Tengo el agrado de dirigirme a Usted en el marco del contrato S.G. Ministro N° 350/2021, suscrito entre el MOPC y el Consorcio Hospitalario del Sur para la ejecución del **"LLAMADO MOPC N° 55/2021 "LICITACIÓN PÚBLICA NACIONAL PARA EL DISEÑO Y CONSTRUCCIÓN DEL GRAN HOSPITAL DEL SUR"** – ID 399.277.

P/VAISBS - NOTA UEP IP 71/2024 - RE. LLAMADO MOPC 55/21: LPN P/ EL DISENO Y CONSTRUCC. DEL GRAN HOSP. DEL SUR - ID 399277 - PROPUESTAS DE READECUACIONES FUNCIONALES DE AREAS DE UTI Y QUIROFANOS GHS Y CONSTRUCC. DE CASETAS DE RESIDUOS - ADJ. RESPALDOS.

ACTA DE REUNION

REF.: PROPUESTAS DE READECUACIONES FUNCIONALES DE AREAS DE UTI Y QUIROFANOS GHS. y CONSTRUCCION DE CASETAS DE RESIDUOS

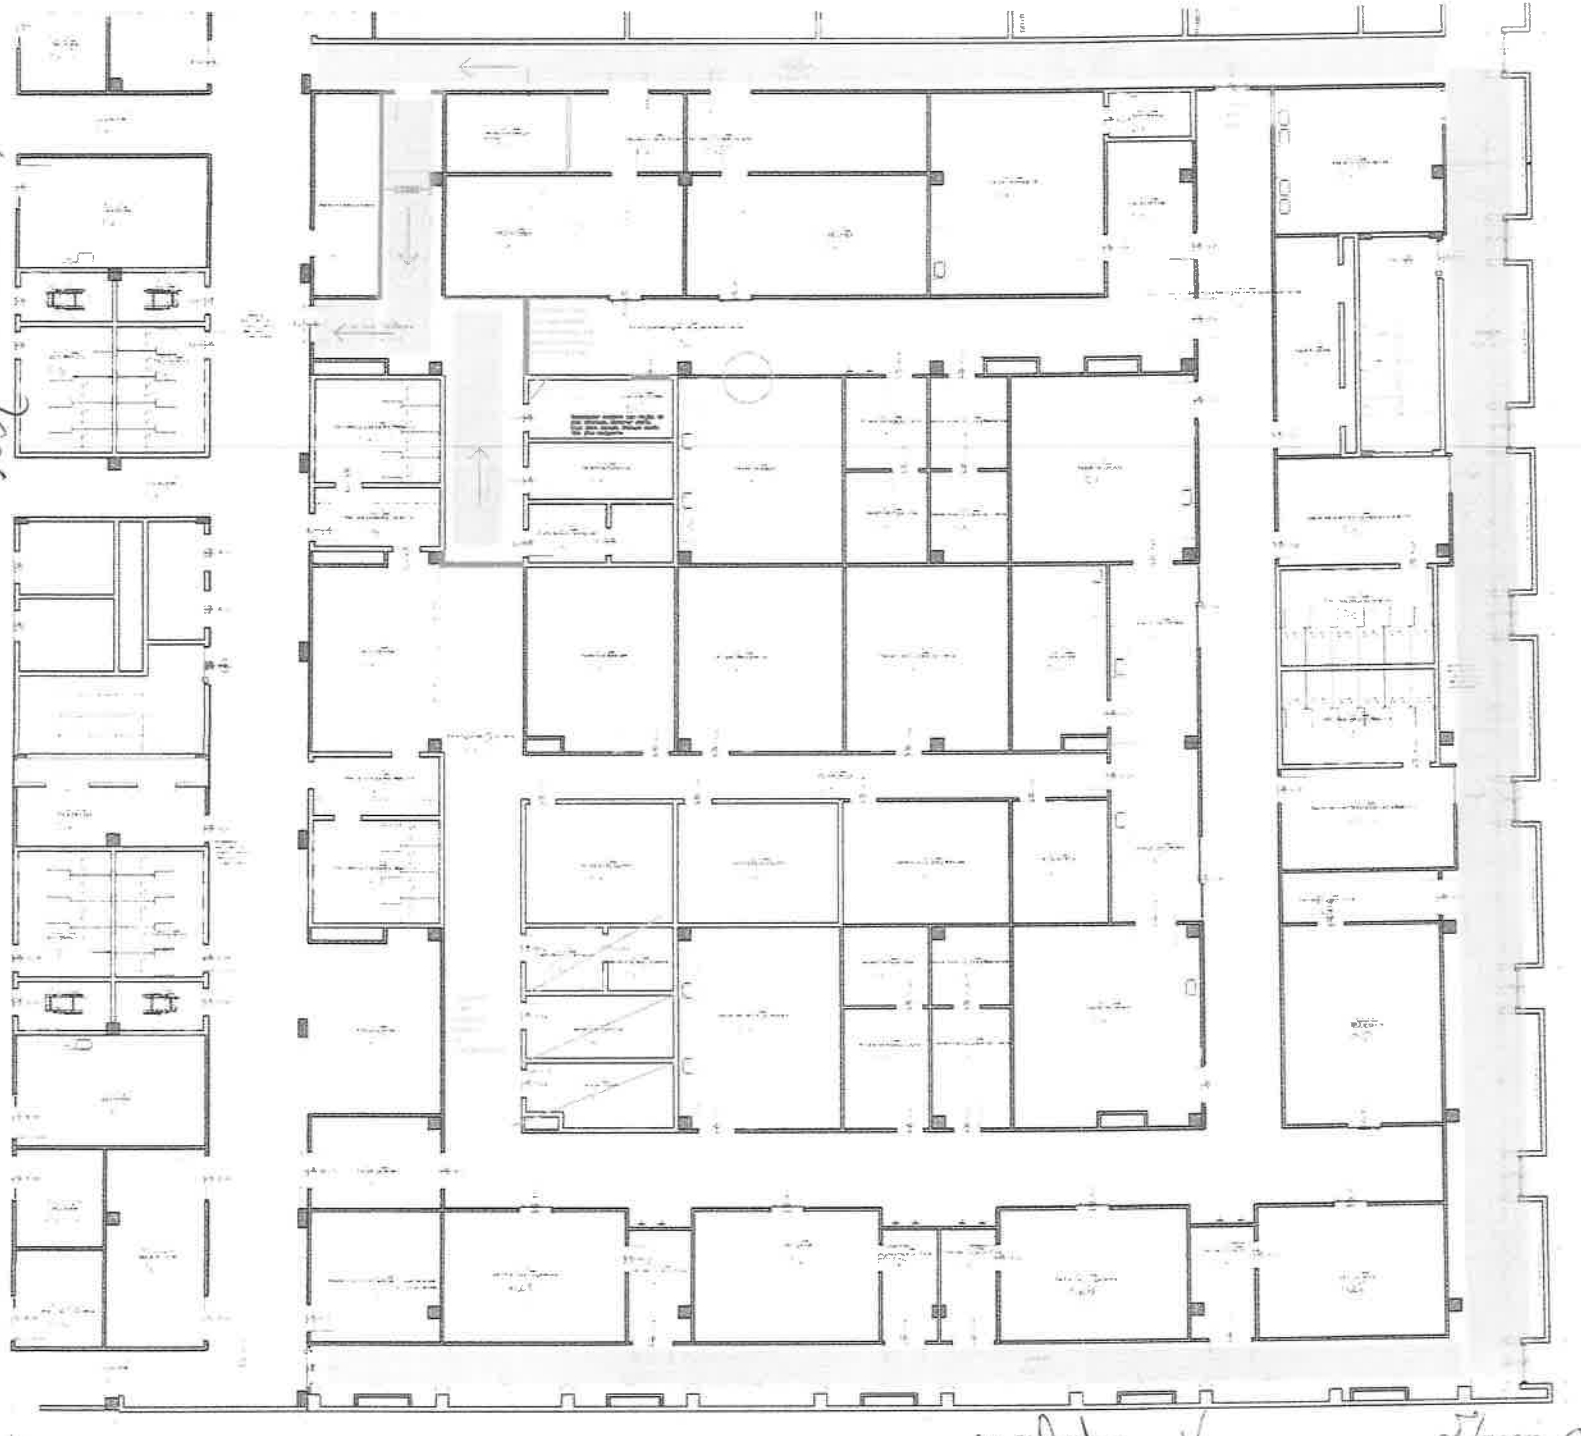
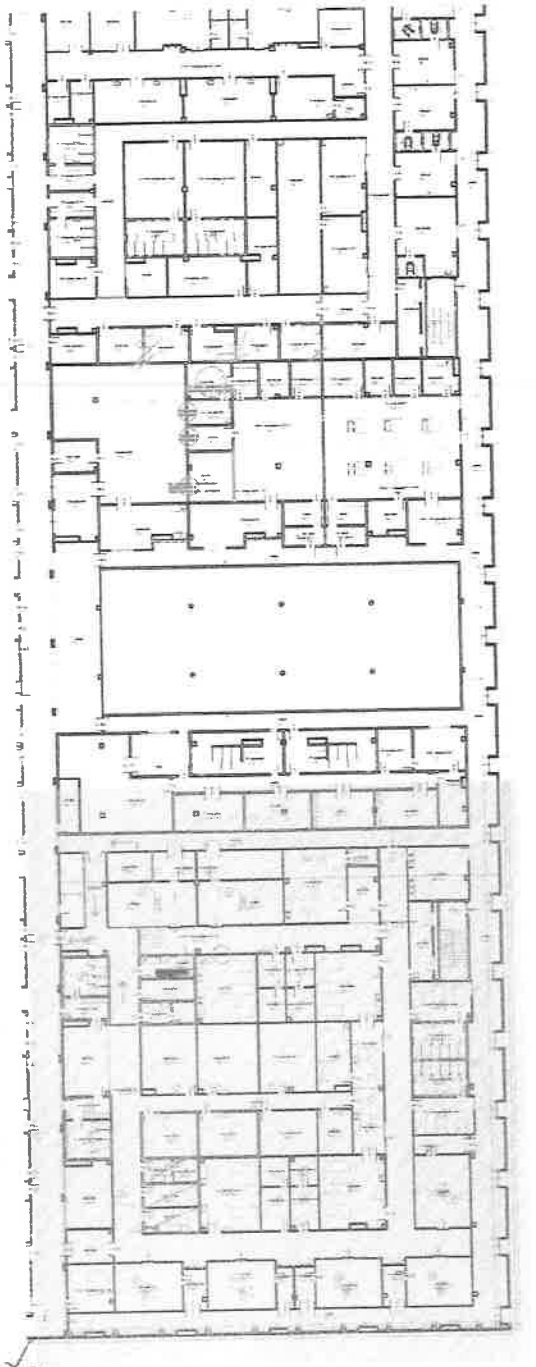
UTI NEO

1- Descripción de cuarto séptico: Contará con dos áreas: La de acceso con área de lavado (bacha profunda de acero inoxidable). Un área cerrada con válvula de descarga o inodoro alto. Terminaciones acordes a la función (lisas, impermeables y ventilación apropiada. Pudiendo utilizarse medios mecánicos) La puerta del área de descarga debe abrir hacia adentro de esa área. Así también la que da al exterior; manteniendo el criterio de "limpio a sucio" en las aperturas.
2- Eliminar inodoros en áreas que no corresponden: ejemplo: cuarto de limpieza, depósito de ropa sucia, depósito de residuos sólidos, pre lavado de instrumentos y material usado.
3- Lavado de instrumentales debe tener doble bacha profunda y mesada
4- Cuartos de limpieza/ aseo: Opción 1: Canilla pico manguera + desagüe sifonado + pileta tipo fregadero de inox. Opción 2: Pileta de inoxidable o material impermeable baja con doble rejilla (una que sirva de barrera) y canilla pico manguera.

5- En los cuartos de lavado de instrumentales y todas las bachas dobles, se debe considerar grifería independiente en cada compartimiento de la bacha.
6- Depósito de residuos, cuarto séptico, cuarto de aseo, deben tener RPS.
7- Lactario pasa a ser Sala de lactancia. Se elimina bacha de inox. Se mantienen lavamanos y mesada.

UTI PED Y ADULTOS

1- Eliminar inodoros, bachas y mesadas de las áreas siguientes: Depósito de ropa limpia, depósito de materiales e insumos y Depósito de equipos e instrumental.
2- Sectorizar ropa sucia de adultos y pediátricos
3- Cuarto de limpieza: Considerar lo mismo que se describe en NEO

4- Lavado de instrumentales. Mismo criterio de NEO
5- Cuarto séptico: Mismo criterio de NEO
6- Generar depósito de residuos. Teniendo en cuenta la RPS necesaria, se puede plantear subir el nivel en dicho sector.
7- Respetar los criterios establecido para cada área de apoyo

QUIEROFANOS GENERALES

1- Se genera la comunicación del pasillo contaminado con los servicios contaminados
2- Los servicios de apoyo contaminados, deben respetar los criterios ya mencionados anteriormente
3- Se elimina una sala de estar de médicos y se genera una sala de lavado de instrumentales con 2 conjuntos de dobles bachas (por el volumen de instrumentales que se manejan)
4- Se utiliza parte de la esclusa del quirófano oftalmológico para generar depósito de residuos sólidos.
5- SE UNIFICAN entrada de pacientes y sala de informes.
6- Se replantean como depósitos limpios las salas indicadas en el plano
7- Se cambia nombre: Lavados de equipos a depósitos de equipos

ESTERILIZACION

1- Agregar ducha lavaojos en sala de máquina de óxido de etileno
2- Generar ventana de paso entre sala de venteo de óxido de etileno al área de almacenamiento.
3- Generar ventana de paso en sala de esterilización por plasma al área de almacenamiento
4- Generar ventana de paso en sala de esterilización por vapor al área de almacenamiento, o verificar equipo autoclave de doble puerta.
5- Generar espacio cerrado para el área de esterilización a vapor. Ajustar área de preparación y empaque

QUIROFANOS GINECO OBSTETRICOS

1- Se retoma al proyecto original de los quirófanos del área gineco-obstetrica. Ampliar
2- Se sectoriza circulación contaminada
3- Se desplaza el transfer de pacientes
4- Para las áreas de apoyo que se encuentran en el sector, considerar las mismas observaciones que se mencionan más arriba.
5- Cuarto séptico del área de quirófanos, elimina una puerta, se ajusta.
6- Sala técnica: Se modifica puerta

General: Farmacias internas de UTI Y QUIROFANOS, deben cambiar de nombre a DEPOSITOS de insumos y medicamentos.

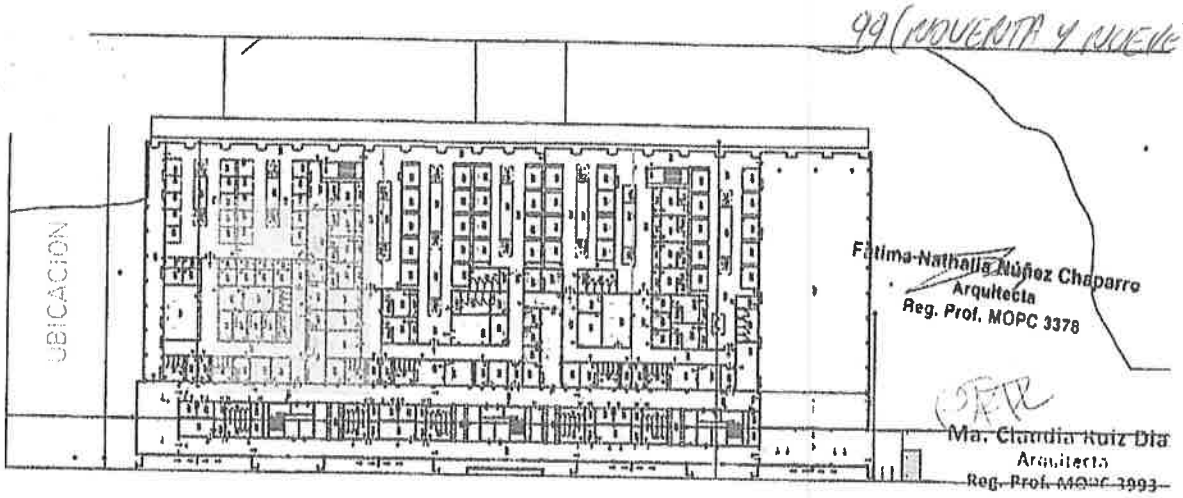
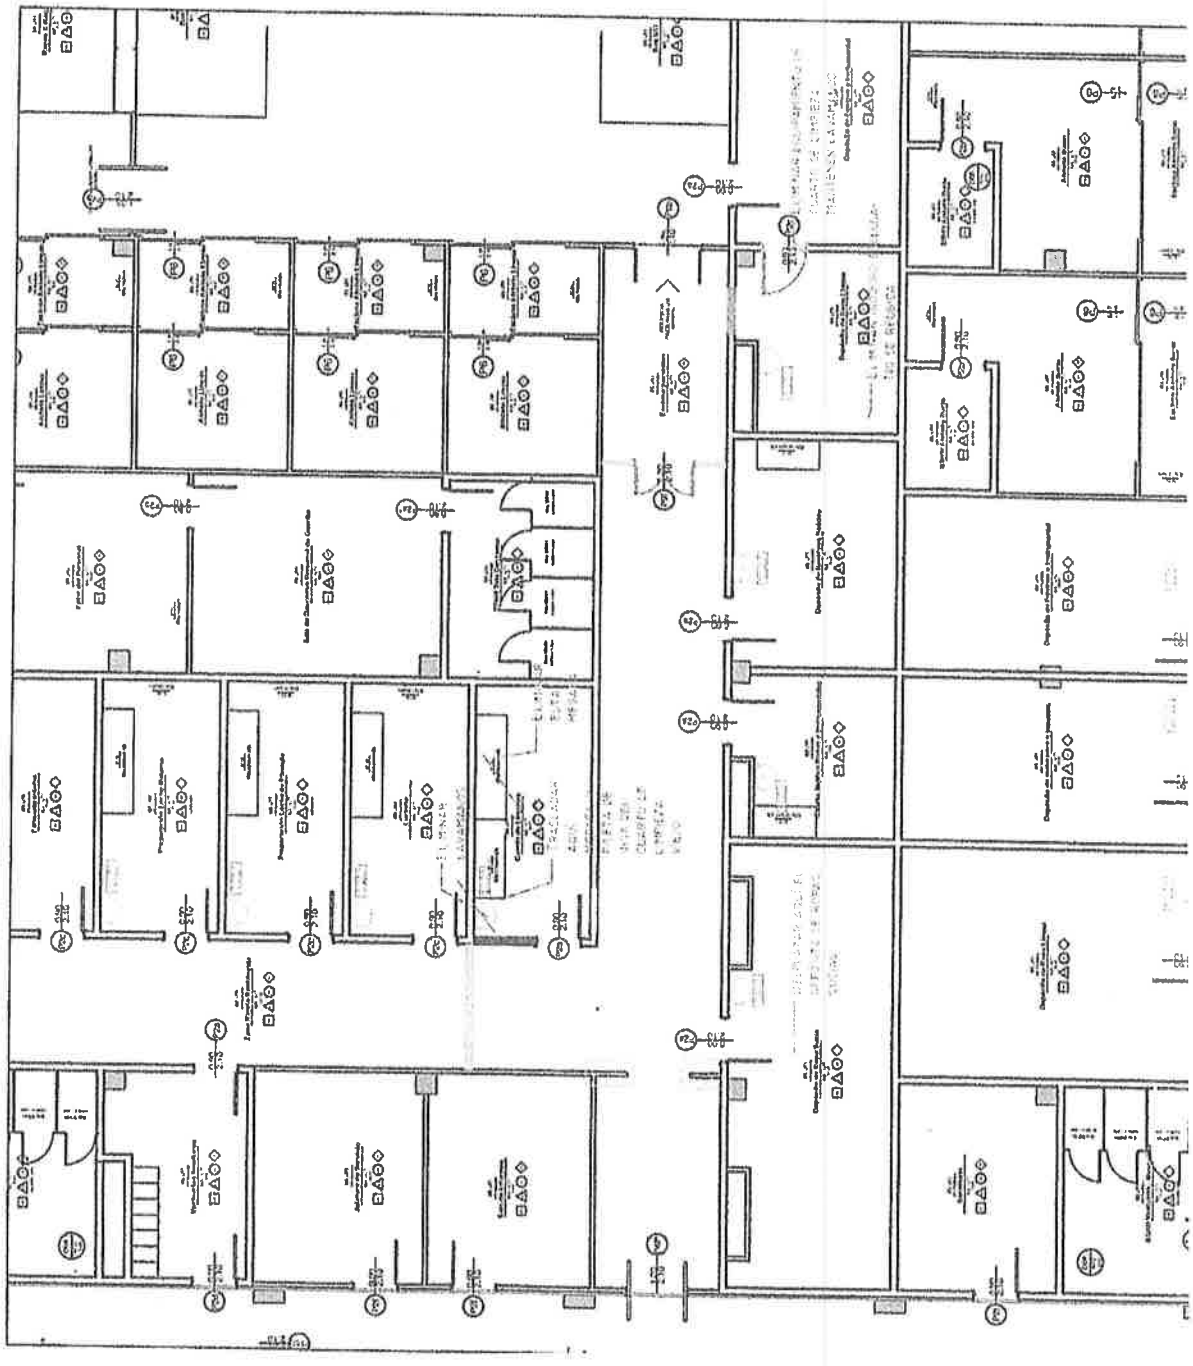
***UTI Neonatal**: Desplazar las esclusas de pacientes.
Separar la circulación del paciente de la zona restringida.
Intercambiar nombres de locales, para concentrar los espacios limpios en la zona blanca.

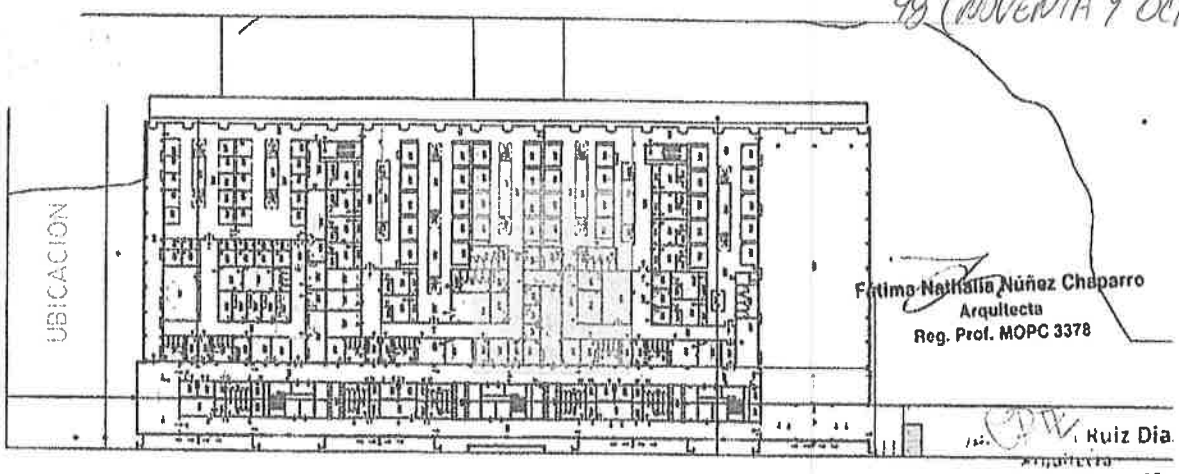
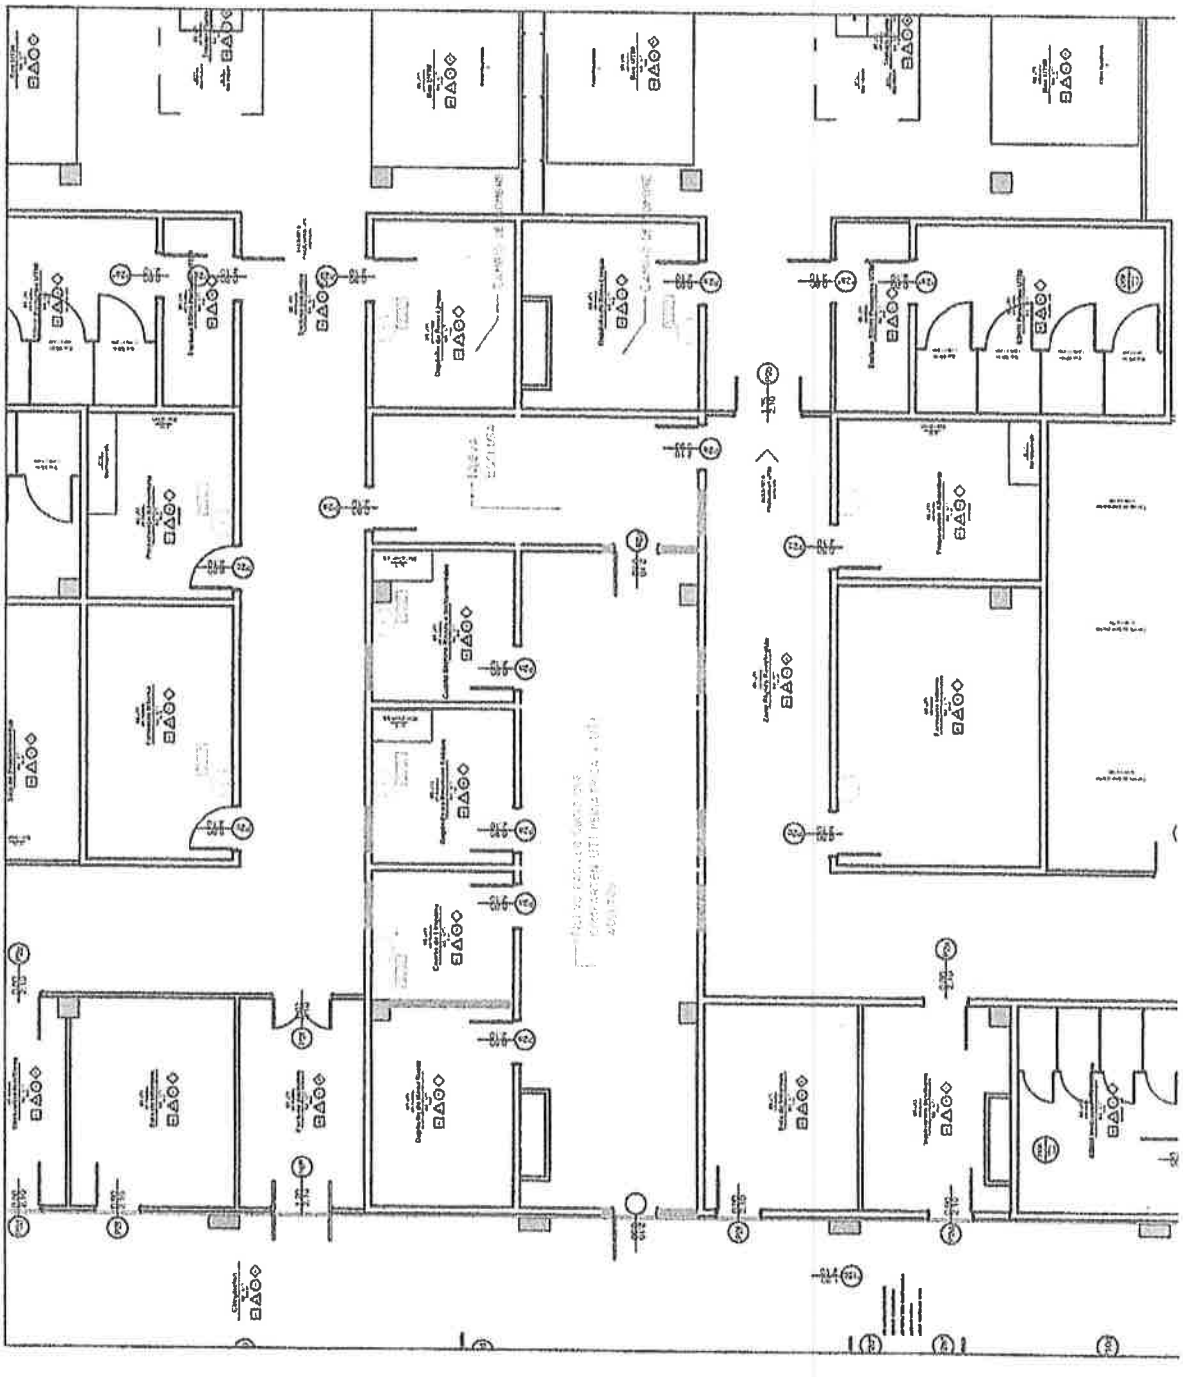
***UTI Pediátrica y Adulto:**
Uti Pediátrica: Se cierran las puertas de ambientes contaminados que dan al pasillo de circulación de pacientes.
Se genera una nueva esclusa para el paso del área limpia al área sucia.
Uti Adulto: Se eliminan los ambientes de servicios sucios y se comparte el nuevo sector generado con la nueva esclusa (sector compartido entre Uti Pediátrico y Uti adulto)

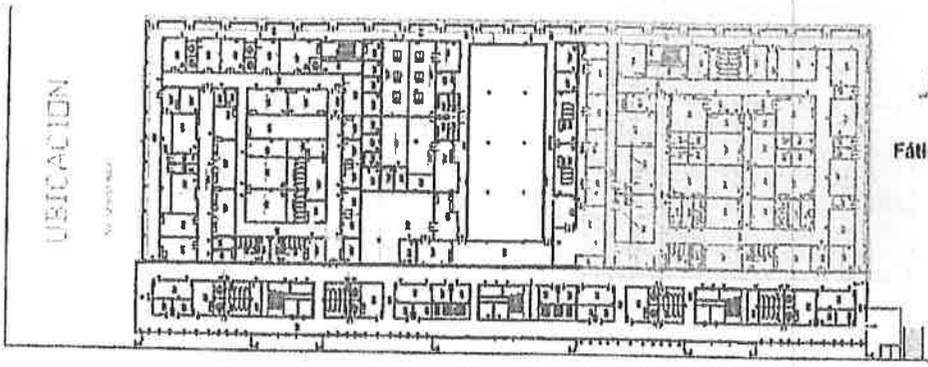
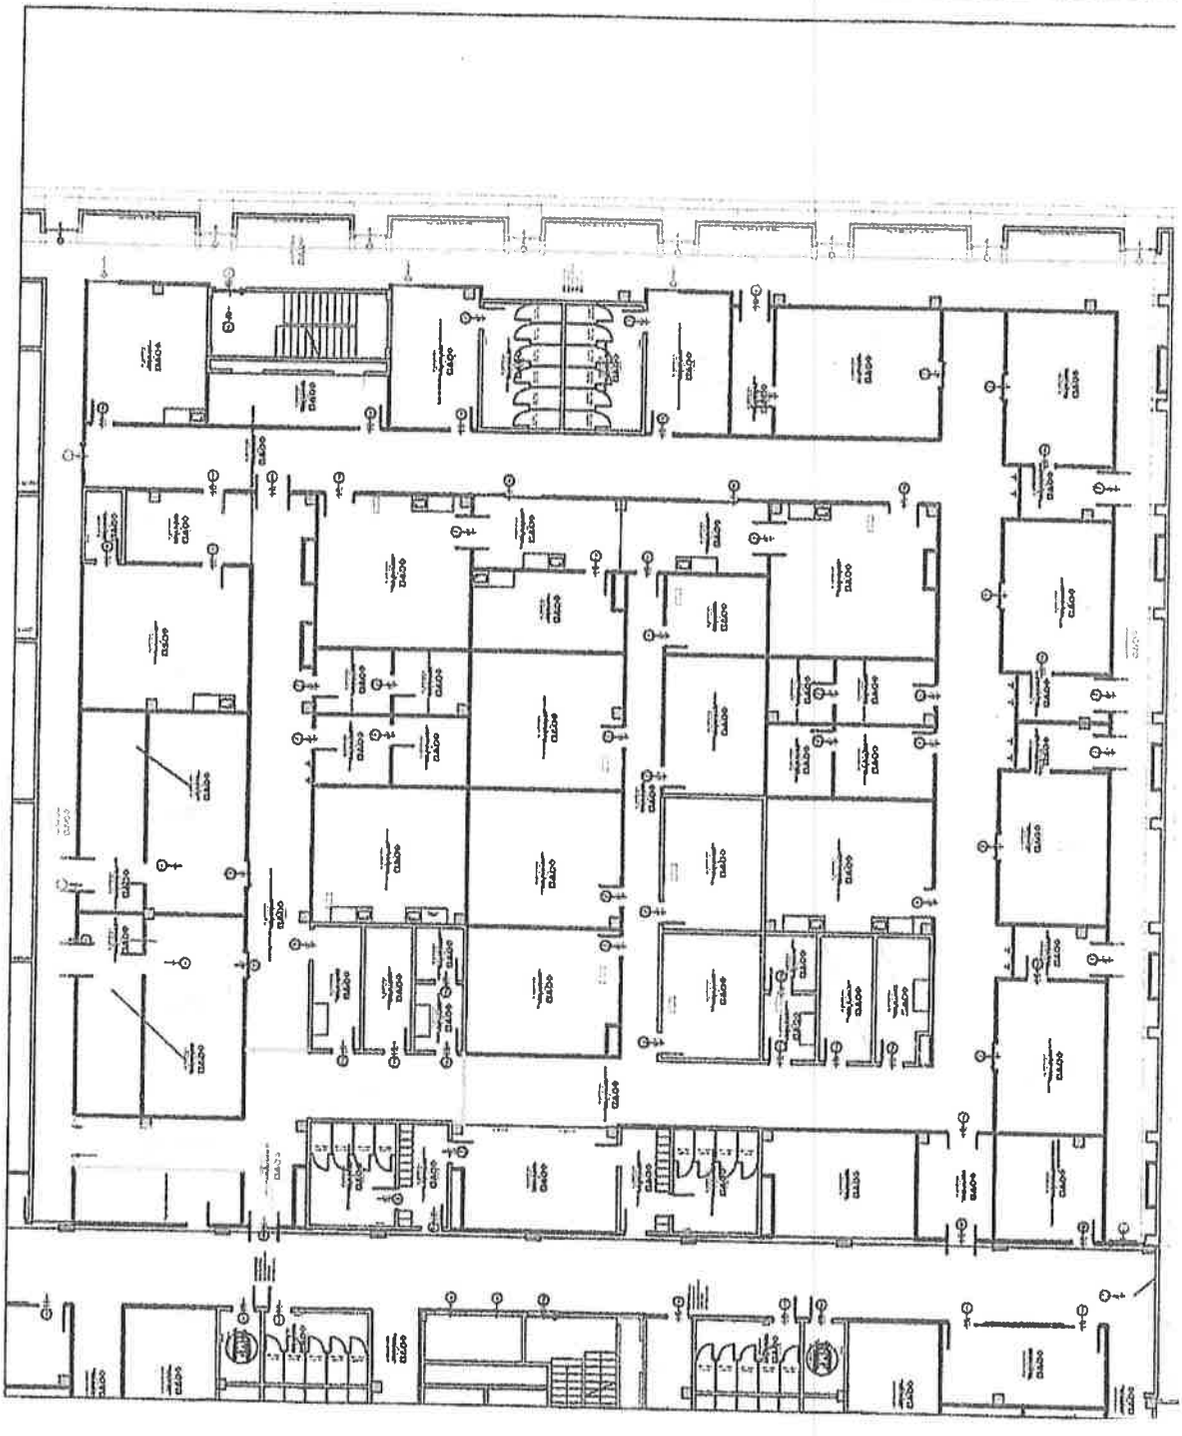
***Quirófanos de Cirugías menores**: Se elimina transfer de pacientes, unificando el acceso con el área de quirófanos generales.
Se elimina recepción y control de pacientes de cirugías menores unificándolo con el área de recepción de quirófanos generales
Se genera un pasillo que conecta la circulación sucia con el área de servicio sucio (contaminado).

El paquete del cuarto de limpieza, depósito de ropa sucia, cuarto séptico y depósito de residuos sólidos será compartido entre las áreas de cirugía menor y cirugía general.
El paquete de cuarto séptico, depósito de residuos sólidos, depósito de ropa sucia y cuarto de limpieza que se encuentran en zona de acceso de pacientes y médicos deberán re proponerse como áreas no contaminadas.
